OGGETTO: OSSERVAZIONE AL PROGETTO DEFINITIVO DENOMINATO: COMPLETAMENTO DELLA VARIANTE COSIDETTA PEDEMONTANA ALLA S.P.N°467 – S.P.N°569 NEL TRATTO FIORANO SPILAMBERTO – 4° STRALCIO: DALLA LOCALITA' S.EUSEBIO AL PONTE SUL TORRENTE TIEPIDO- LOTTI: 3B E 4 - VIA DEL CRISTO – S.P.N°17.

A seguito di apposita disamina degli elaborati del Progetto Definitivo di cui all'oggetto, si Osserva quanto segue.

Si riporta il dettaglio dello stralcio progettuale, dove si evincono la posizione della Chiesa e il Centro sportivo;

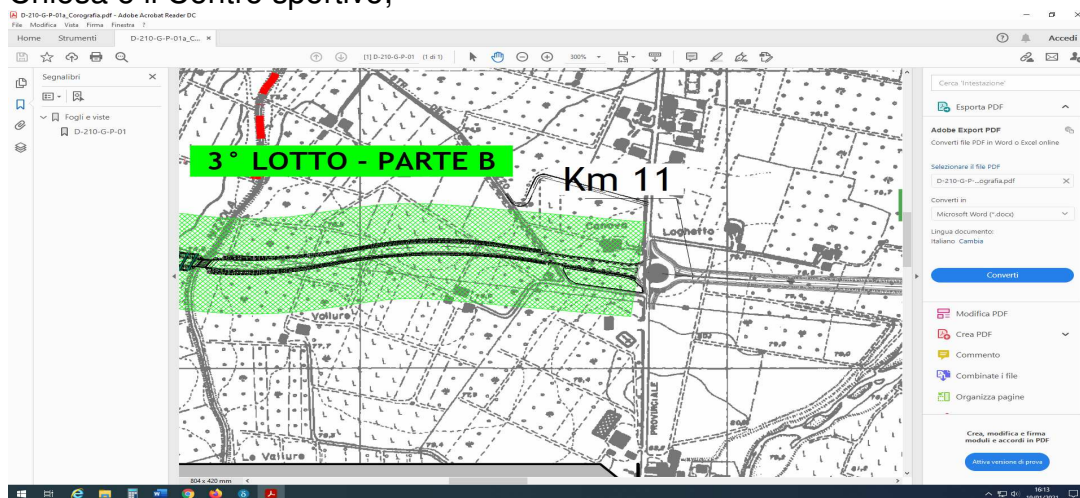
premessi che il Comune di Castelvetro di Modena ha previsto l'attuazione di un percorso pedonale, per il collegamento della frazione di Settecani con quella di Ca di Sola e viceversa, di cui non è stato realizzato il completamento vista la necessità di definizione del progetto della pedemontana oggetto dell'iter di approvazione in corso; visto che oltre a collegare le 2 frazioni, detto percorso risulta fondamentale per raggiungere la Chiesa Parrocchiale e il Centro sportivo posti in località Ca di Sola, ubicati immediatamente in prossimità del caposaldo del 3° Lotto – Parte B della nuova Pedemontana.

Proposta progettuale: si propone di modificare il progetto, al fine di garantire la continuità, per i pedoni e le biciclette che devono percorrere l'itinerario fra Cà di Sola e Settecani, e non ultimo per consentire agli stessi di potere raggiungere in sicurezza la Chiesa e il Centro Sportivo.

Si riporta il dettaglio dello stralcio progettuale, dove si evince in località Levizzanina (lato Sud Pedemontana) numerosi immobili di attività artigianali e commerciali.

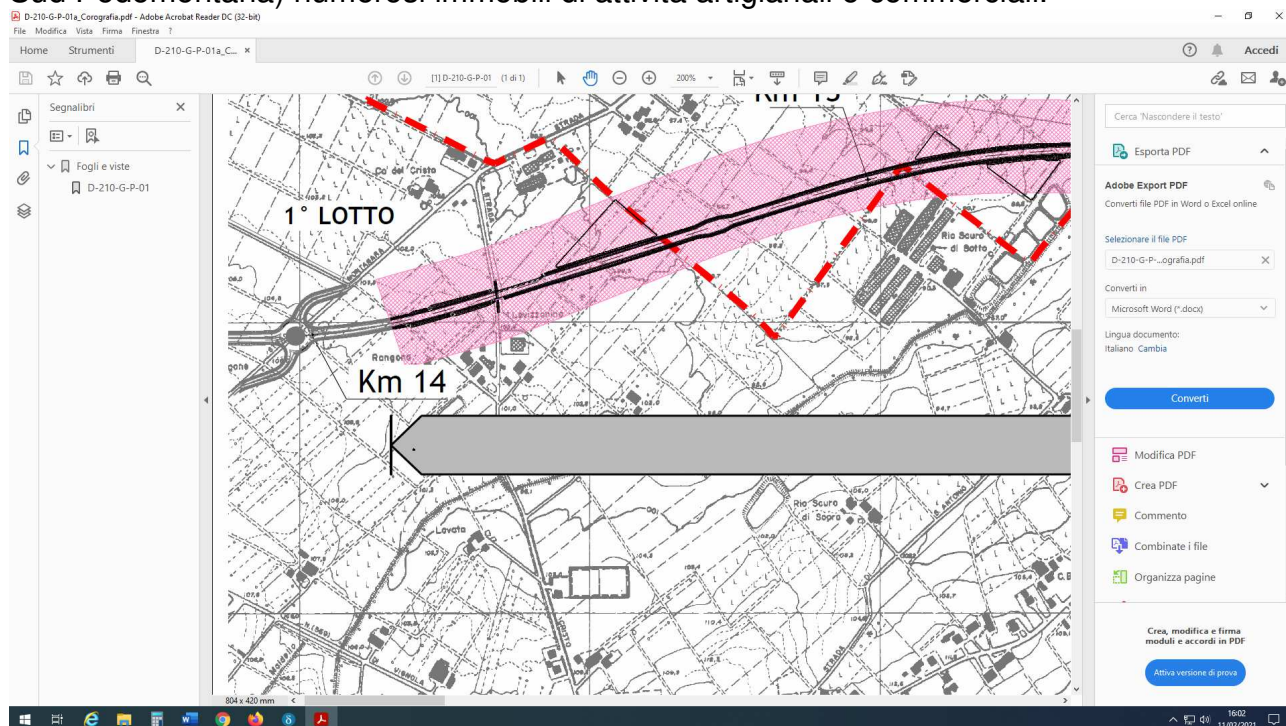
con la realizzazione del nuovo stralcio delle Pedemontana, La Via del Cristo viene tagliata in modo perpendicolare in due tratti. Nella parte di Via del Cristo posta a Sud del nuovo tracciato della Pedemontana, hanno sede almeno 2 attività che vengono raggiunte quotidianamente da autotreni e autocarri in modo ricorrente.

Stante al progetto presentato, tutto il traffico pesante originato e attratto dalle ditte in questione, dovrà percorrere il Centro Urbano della Frazione di Solignano N. con le inevitabili problematiche legate all'attraversamento di tali mezzi pesanti che si troveranno tra l'altro ad affrontare un percorso in alcuni tratti caratterizzato da una sezione stradale ridotta e da itinerari a senso unico che costringono gli stessi ad un ulteriore allungamento del percorso in centro abitato.

Proposta progettuale: si propone di modificare il progetto, al fine di garantire per i veicoli provenienti da Via del Cristo, parte sud di potersi immettere ed uscire direttamente sul nuovo tratto della Pedemontana.
